品番	SH475BAK	品名	防露式手洗付密結形ロータンク	1 / 3
----	----------	----	----------------	-------

衛生陶器補修品互換性情報

No. E0026

件名 タンク整流ジャバラについて

タンクふた底の違い

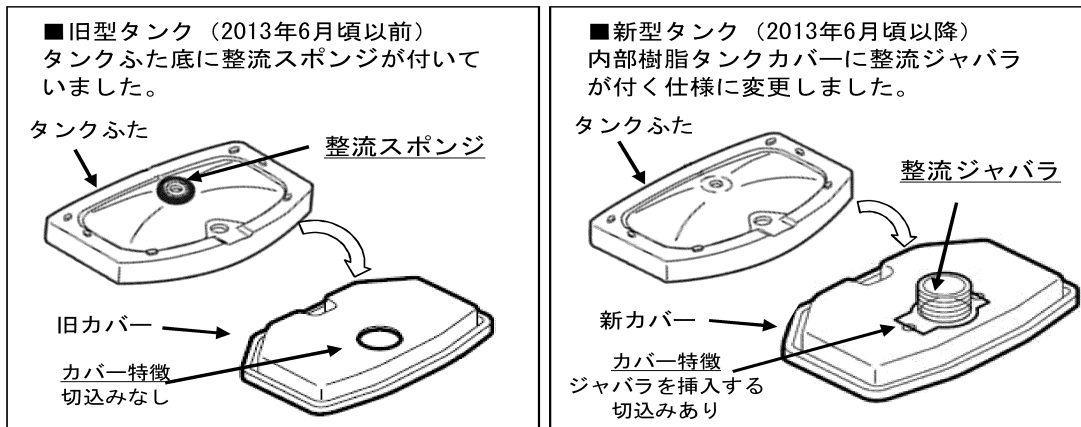
■対象製品のタンクふたには、ふた底に整流スポンジが付いているものと、付いていないものがあります。2013年6月頃から順次整流ジャバラ式に切り替えられています。
(新旧でカバー形状は異なりますが、整流ジャバラのみの取り替えは可能です)

- 現行製品は整流ジャバラ式に切り替わっていますので、整流スポンジは付いていません。
- 現在のタンクふた、陶器タンク式、内部樹脂タンク式、内部樹脂カバーのみの補修品には、整流ジャバラが付いていますので、補修の際、タンクふた底に整流スポンジが付いている場合は、はがして整流ジャバラ式に切り替えてください。
- 整流スポンジを付けたまま整流ジャバラ仕様のカバーを付けると、ふたが浮いてがたつきや漏水の原因となりますので、必ず整流スポンジは、はがしてください。
- 既に整流ジャバラが付いている製品に対して、補修品を手配すると整流ジャバラがだぶる場合があります。その場合は破棄ください。
